Wijziging:							
Palenstaat							
Onderdeel	Helling	Paalameting (m)	Paalpunt tot de 1e x NBP	Wegens aanpak	Wegens aanpak	Omerkingen	
Steigerpaal	te lood	0 219,1 + 16	NAP -19500	2080	281	onder vaste steiger	
Steigerpaal	te lood	0 219,1 + 16	NAP -19500	1960	6	boort 121	
Steigerpaal	te lood	0 219,1 + 16	NAP -19500	19510	14	ark Peek	
Steigerpaal	te lood	0 219,1 + 16	NAP -19500	22500	67	bij drivende steiger	
Meerpaal met beugel	te lood	0 406,4 + 16	NAP -19500	22500	35	code B	
Meerpaal met Trossvoorziening	te lood	0 406,4 + 16	NAP -19500	22500	13	code T	
Meerpaal met Trossvoorziening en wrijfstijl	te lood	0 406,4 + 16	NAP -19500	22500	25	code TW	
 Gemeente Amsterdam Ingenieursbureau						Weesperstraat 430 Postbus 10609 1000 CA Amsterdam Telefoon: 020 2511111 Telefax: 020 2511199	
Ingenieursbureau							
Opdrachtgever: Gemeente Amsterdam							
Project: Dijkverzwaring Zeeburgereiland fase 2							
Onderdeel: Steigers Kom Palenplan + Stalen liggers

Fase: Bestek				Behoort bij: AI 2018-0166			
Schaal: 1:200				Status: Definitief			
Opsteller: FB		Goedgekeurd en vrijgegeven: F. Pantano		Paraaf: w.g.		Datum: 30-11-2018	
Projectnummer: 32838		Tekeningnummer: 017		Bladnummer:		Aantal bladen:

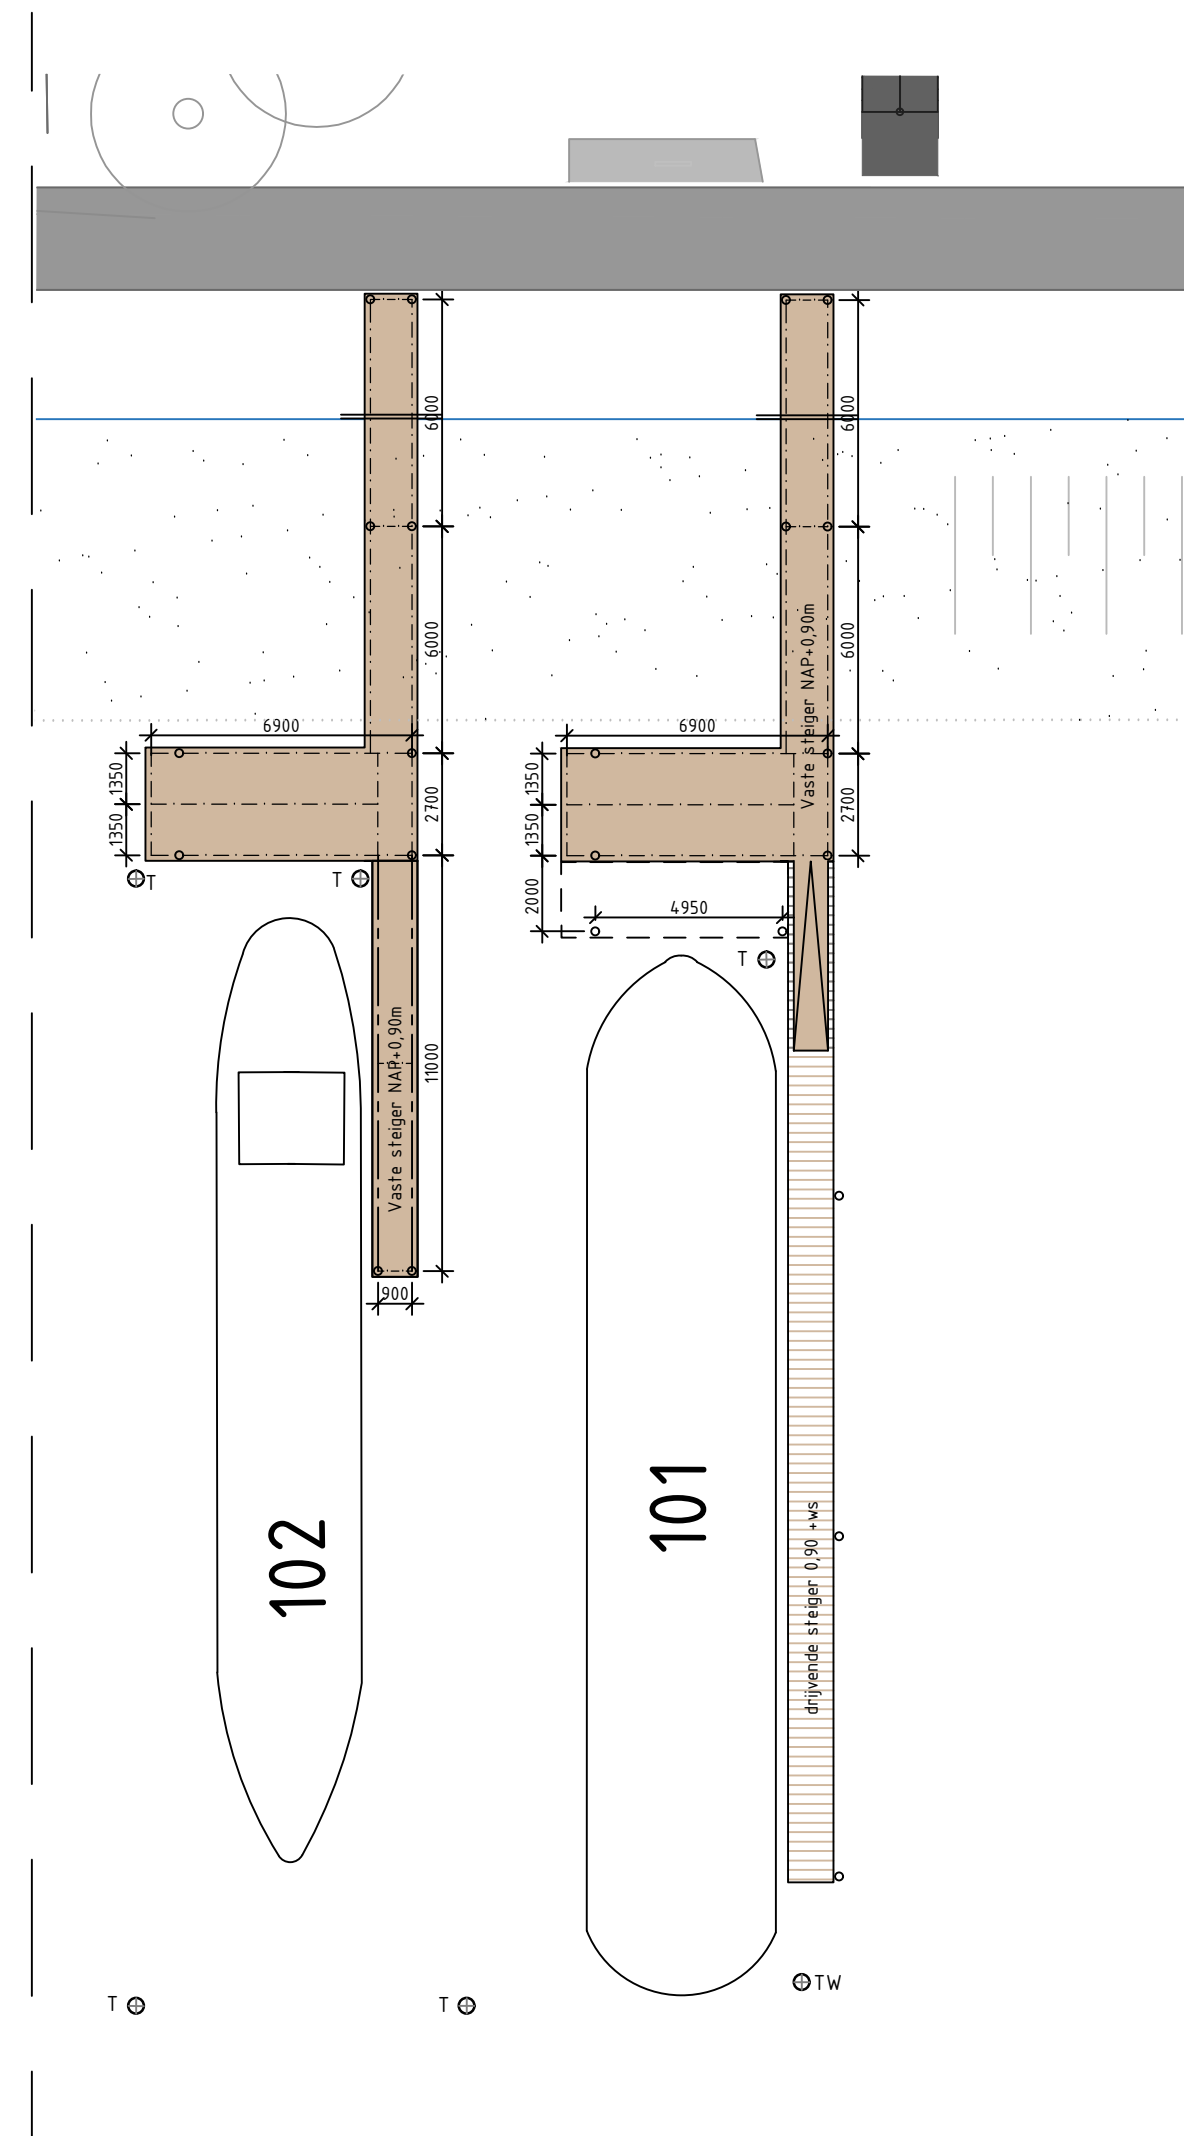
Wijzigingen							
1. Aangegeven waar ligging IPE240 en HE240A dienen te komen 2. Remmingvoer toegevoegd 3. Steiger van Ark-Peek gewijzigd 4. Steiger van Ark vd Broek uitgewerkt 5. Totaal aantallen palen gewijzigd 6. Paalprofielen en paallengtes gewijzigd							
Beschrijving: Diverse wijzigingen volgens bovenstaande lijst							
Opsteller: FB		Goedgekeurd en vrijgegeven: F. Pantano		Paraaf:		Datum: 15-02-2018
